Date :	01/03/2022	Référence du CR:	01	Indice :	A
N° affaire :	MM4442	Titre :	Protection des pipes SPSE contre les crues de l'Aygue sur la commune de Cairanne (84)	Nombre de page(s):	4

COMPTE-RENDU N° 01**OBJET : PRESENTATION DU PROJET A LA DDT84****DATE : 24/02/2022****PROCHAINE REUNION :**

Date :	04/05/2022	Référence du CR:	02	Indice :	A
N° affaire :	MM4442	Titre :	Protection des pipes SPSE contre les crues de l'Aygue sur la commune de Cairanne (84)		Nombre de page(s): 7

COMPTE-RENDU N° 01**OBJET : VISITE DE TERRAIN POUR ECHANGER SUR LA NATURE DES TRAVAUX ENVISAGEABLES****DATE : 04/05/2022****PROCHAINE REUNION :**

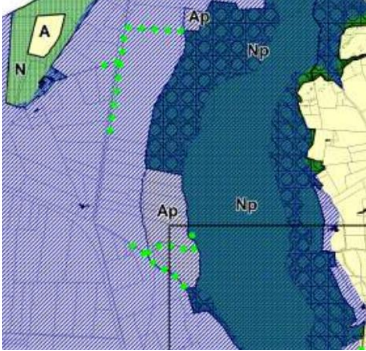
Les ouvrages sont en mauvais état en aval des enrochements réalisés en 2010. Les aménagements de 2010 sont recouverts d'une géogrille en cours de décomposition (photo suivante).

Si les études confirment leur stabilité, les aménagements de 2010 ne seront pas repris dans le cadre du projet (localisation ci-dessous).
